10.2 Impact sur les fonctionnalités écologiques locales, secteur du Breccq.

11 RECOMMANDATION N° 10

Thématique : insertion paysagère

La MRAe recommande de compléter l'insertion paysagère de la future ligne 4 de tramway (caractérisation de l'état initial, analyse des incidences et mesures d'intégration paysagères) dans le cadre d'une étude détaillée et spatialisée prenant en compte toutes les composantes du projet et de son environnement urbain et naturel.

Figure 4 : Extrait du plan de la trame verte et bleue : Cagnes-sur-Mer (PLUm)

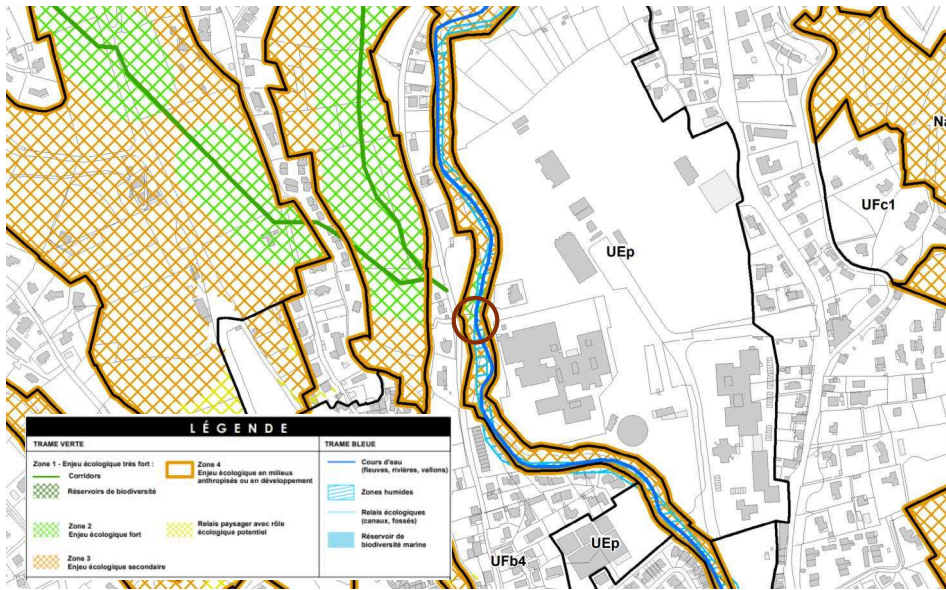
- Au sein d'une Trame Bleue – Zones Humides (= la Cagne (en bleu sur carte ci-après), qui sera enjambée par l'aménagement) ;
- Au sein d'une Trame Verte – Enjeu écologique secondaire (hachuré orange sur carte ci-après) ;
- En marge d'un corridor écologique (plutôt lié à la colline adjacente), en vert clair sur carte ci-après.

Du point de vue du corridor mis en exergue par la métropole NCA, l'aménagement consommera une partie de la bande tampon de 50 m apposé au corridor. Néanmoins, ce corridor concerne plus particulièrement une colline très pentue et donc peu urbanisée, en rive gauche de la Cagne (Quartier Le Pain de Sucre, les Caucours , ...). A ce titre, l'aménagement du pont du Brecq ne remettra pas en cause ce corridor, dans la mesure où il n'affectera pas de surface notable de boisements forestiers.

Toutefois, l'aménagement du pont du Brecq se trouve à l'interface entre les boisements de cette colline et la ripisylve de la Cagne. A ce titre, l'aménagement du pont du Brecq traverse un autre corridor : la Cagne et sa ripisylve. Bien que considérée comme une zone humide (trame bleue), un secteur à enjeu écologique en milieux anthropisés ou en développement (trame verte) et un secteur à enjeu écologique secondaire (trame verte), la Cagne et la ripisylve ne sont pas considérées comme un corridor selon le PLUm. Après analyse du projet, bien qu'un remaniement des berges soient prévus lors de la construction des culées du pont (avec déplacement temporaire de la Consoude bulbeuse), l'aménagement ne devrait pas remettre en cause la fonctionnalité de ce corridor dans la mesure où :

- Le cours d'eau (notamment le lit vif) ne sera pas affecté par les travaux ;
- Les berges seront restaurées et non artificialisées, et une continuité terrestre sera donc maintenue ;
- Aucune réduction du gabarit du cours d'eau n'est prévue.

De manière générale, même si le nouveau pont du Brecq occupera une surface plus importante que la surface actuelle de la passerelle, elle ne remettra pas en question les fonctionnalités locales. Le corridor identifié par le PLUm ne sera pas remis en cause. En revanche, bien qu'affectée temporairement, la berge et la ripisylve de la Cagne seront maintenues après chantier. Dans ce contexte, les impacts de l'aménagement du Brecq sur les corridors écologiques du secteur Nord-Ouest sont jugés négligeables.

Soucieux de maintenir un corridor écologique fonctionnel, la métropole NCA s'engage à replanter quatre arbres supplémentaires (Espèce de Ripisylves comme l'Aulne glutineux, Peuplier blanc, ou Frêne à feuilles étroites) de part et d'autre de chaque pile de pont. Ces arbres permettront de maintenir ou renforcer la continuité de la ripisylve.

Pont Koenig : Franchissement de la Cagne

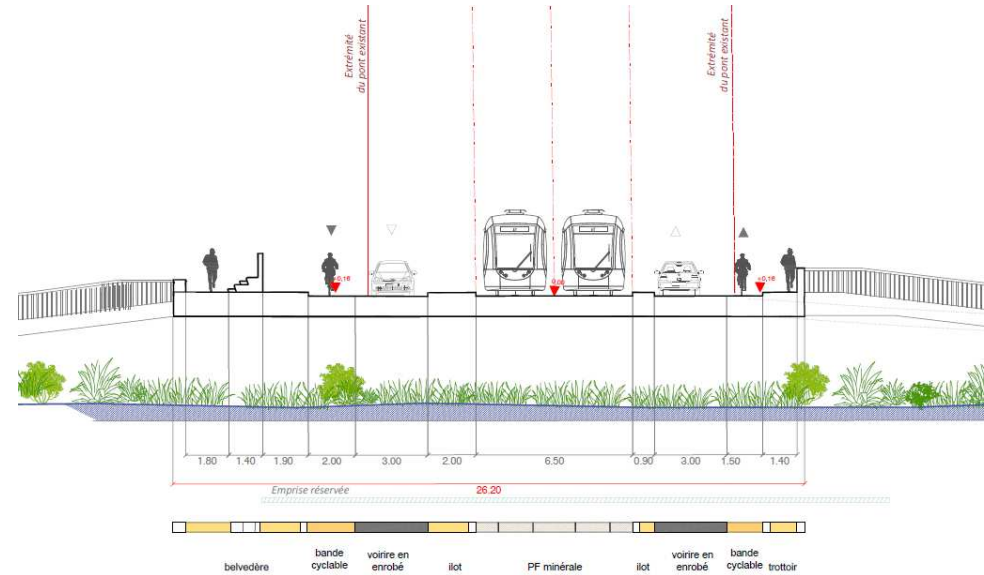
Le franchissement de la Cagne au niveau du pont Koenig ne permet pas l'insertion du tramway et des modes actifs qui l'accompagnent. Un élargissement du franchissement sera donc effectué pour générer des surlargeurs en encorbellement pour les modes doux. Au regard des sensibilités écologiques identifiées et dans la démarche d'éco-conception native de la ligne 4, les équipes se sont attachés à réutiliser l'ouvrage existant. Un travail sur les culées reste nécessaire pour l'élargissement du tablier.

Le projet ainsi défini n'est pas de nature à impacter la perception paysagère de la Cagne, ici fortement anthropisée. L'élargissement des trottoirs au contraire permet aux usagers de ce nouvel espace public de mieux apprécier la qualité du grand paysage

Figure 8 : extrait du plan d'aménagement secteur Pagnol

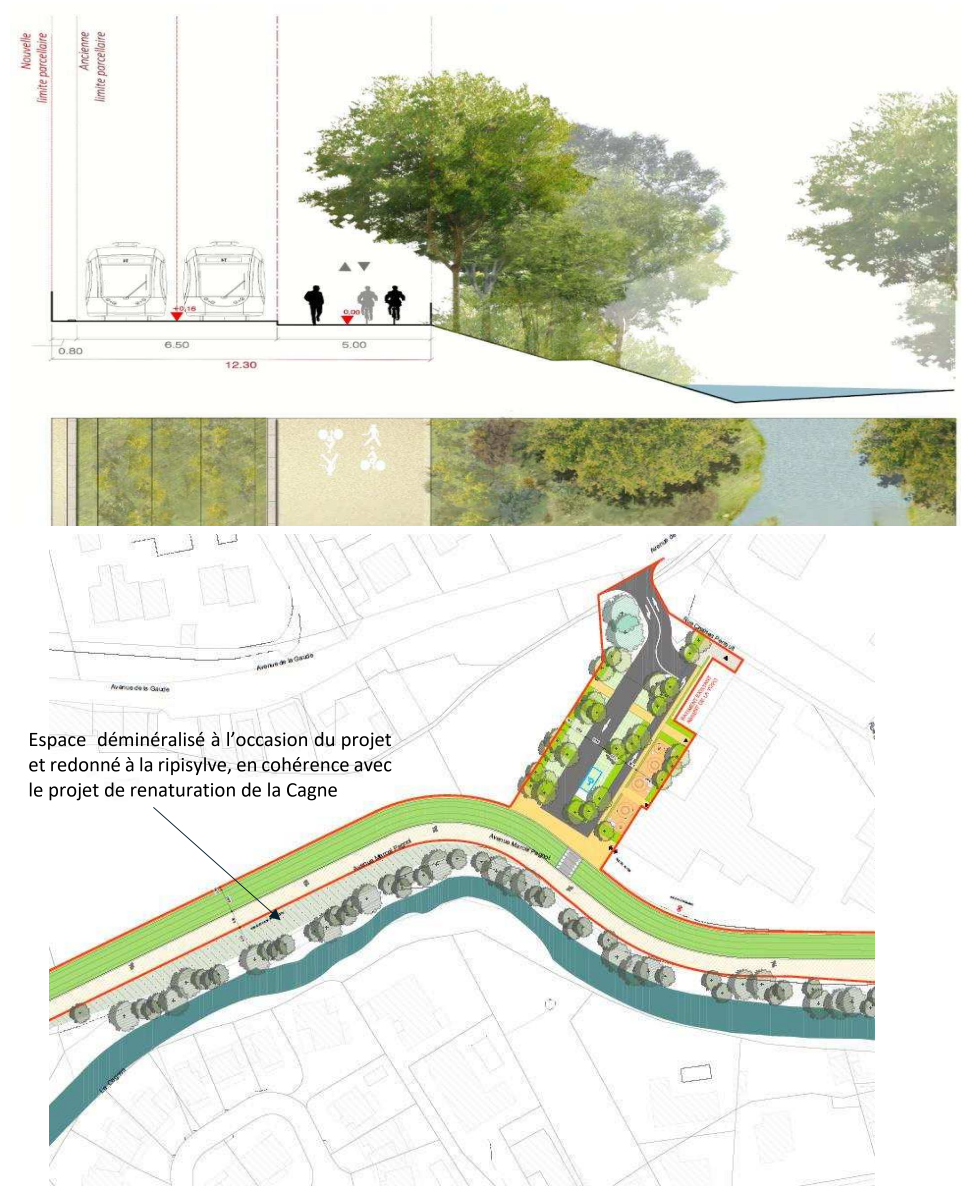
Secteur Marcel Pagnol - La Cagne

Il est ainsi utile de préciser que dès la conception, le tracé a été infléchi pour permettre un agrandissement de la berge sur le secteur de Pagnol. **Voir figure 8.** + de 700 m² sont redonnés à la Cagne par rapport aux emprises de voies existantes pour respecter les orientations de renaturation de la Cagne
